Standardní pracovní místo i pozemní komunikaci s malý dopravním zařízením. Zúžte vozovky na jeden jízdní pruh.

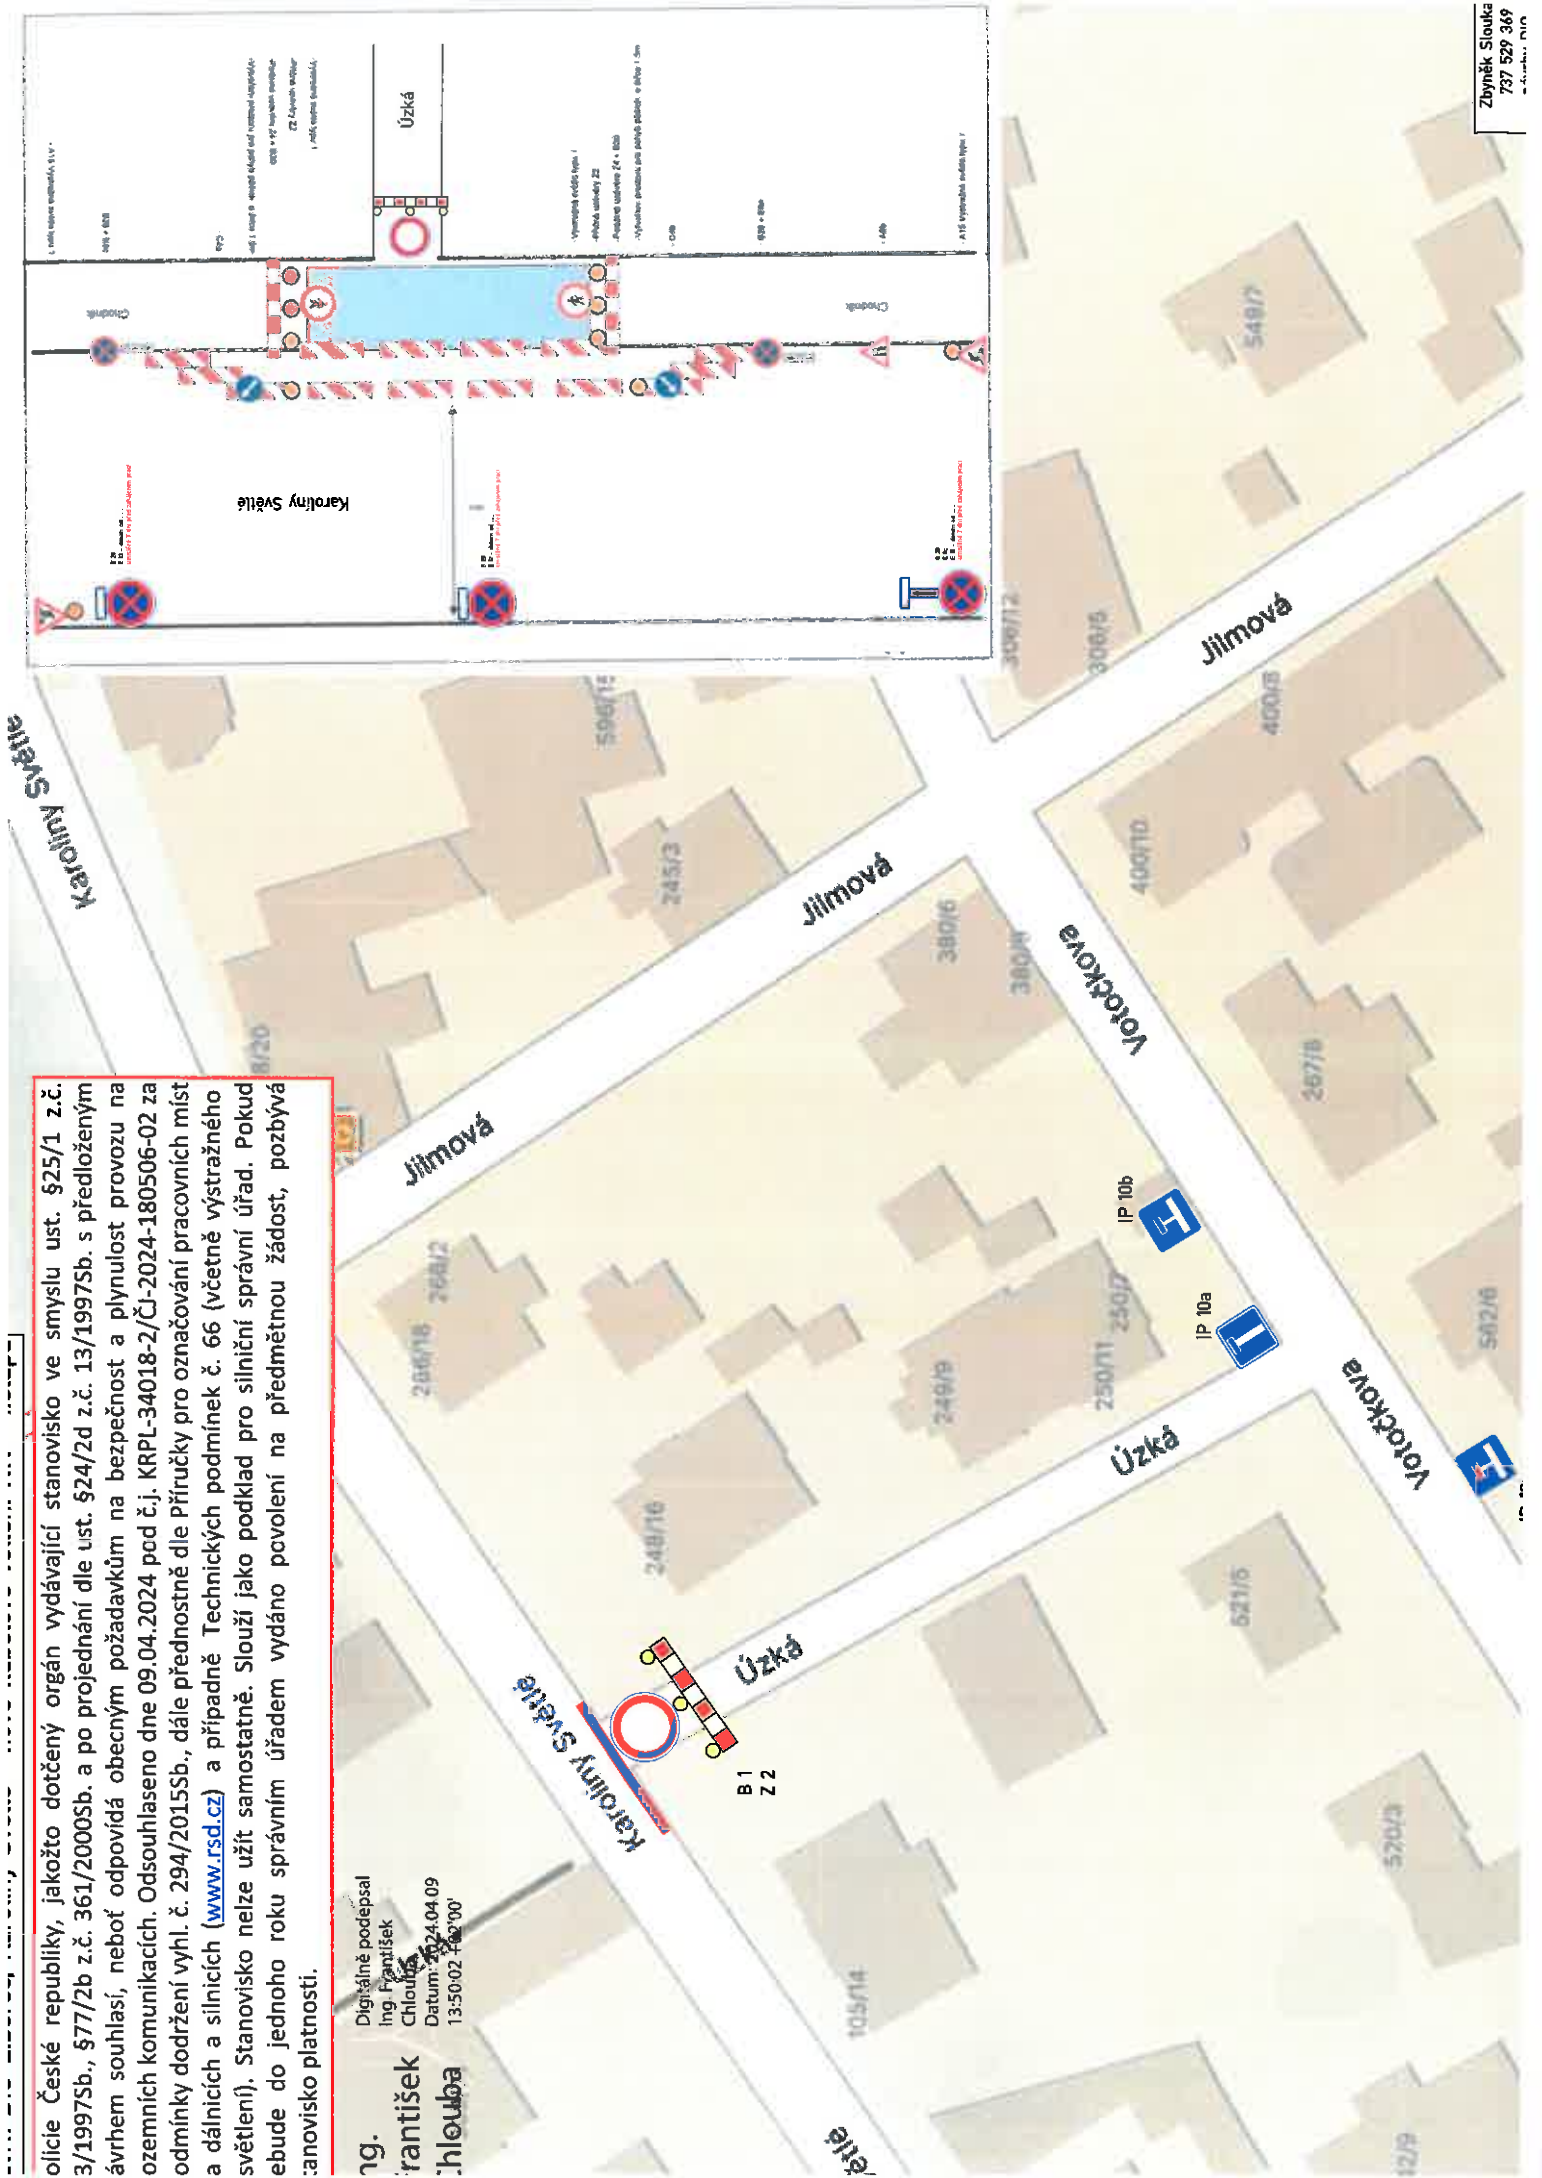
olice České republiky, jakožto dotčený orgán vydávající stanovisko ve smyslu ust. §25/1 z.č. 3/1997Sb., §77/2b z.č. 361/2000Sb. a po projednání dle ust. §24/2d z.č. 13/1997Sb. s předloženým návrhem souhlasí, neboť odpovídá obecným požadavkům na bezpečnost a plynulost provozu na ozemních komunikacích. Odsouhlaseno dne 09.04.2024 pod č.j. KRPL-34018-2/ČJ-2024-180506-02 za podmínek dodržení vyhl. č. 294/2015Sb., dále přednostně dle Příručky pro označování pracovních míst a dálnicích a silnicích (www.rsd.cz) a případně Technických podmínek č. 66 (včetně výstražného světlení). Stanovisko nelze užít samostatně. Slouží jako podklad pro silniční správní úřad. Pokud bude do jednoho roku správním úřadem vydáno povolení na předmětnou žádost, pozbývá stanovisko platnosti.
